**Правила № 105 (транспортные средства ДОПОГ)**

**Предложение по поправкам серии 06  
к Правилам № 105 (транспортные средства ДОПОГ)**

**Записка секретариата\***

Образец А  
(см. пункт 4.4 настоящих Правил)

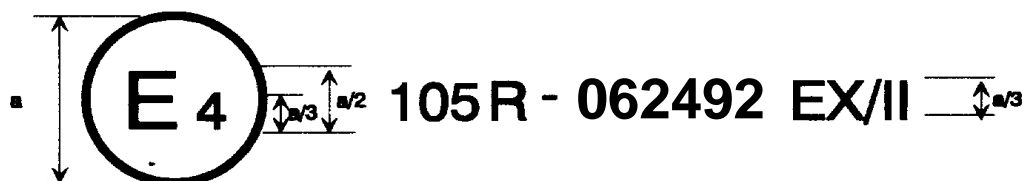
Приведенный выше знак официального утверждения, проставленный на транспортном средстве, указывает на то, что соответствующий тип транспортного средства, предназначенного для перевозки опасных грузов, официально

утвержден в Нидерландах (E4) на основании Правил №105 под номером официального утверждения ~~052492~~ **062492** и обозначен как EX/II (в соответствии с пунктом 9.1.1.2 приложения В к ДОПОГ). Первые две цифры номера официального утверждения означают, что официальное утверждение предоставлено в соответствии с требованиями Правил № 105 с внесенными в них поправками серии ~~05~~ **06**.

Образец В  
(см. пункт 4.5 настоящих Правил)

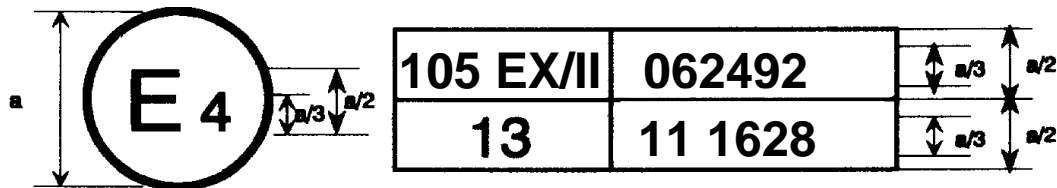
Приведенный выше знак официального утверждения, проставленный на транспортном средстве, указывает на то, что соответствующий тип транспортного средства официально утвержден в Нидерландах (E4) на основании Правил № 105 и 13<sup>1</sup>. Первые две цифры номеров официального утверждения означают, что на момент предоставления соответствующих официальных утверждений Правила № 105 включали поправки серии ~~05~~ **06**, а Правила № 13 уже включали поправки серии 11.
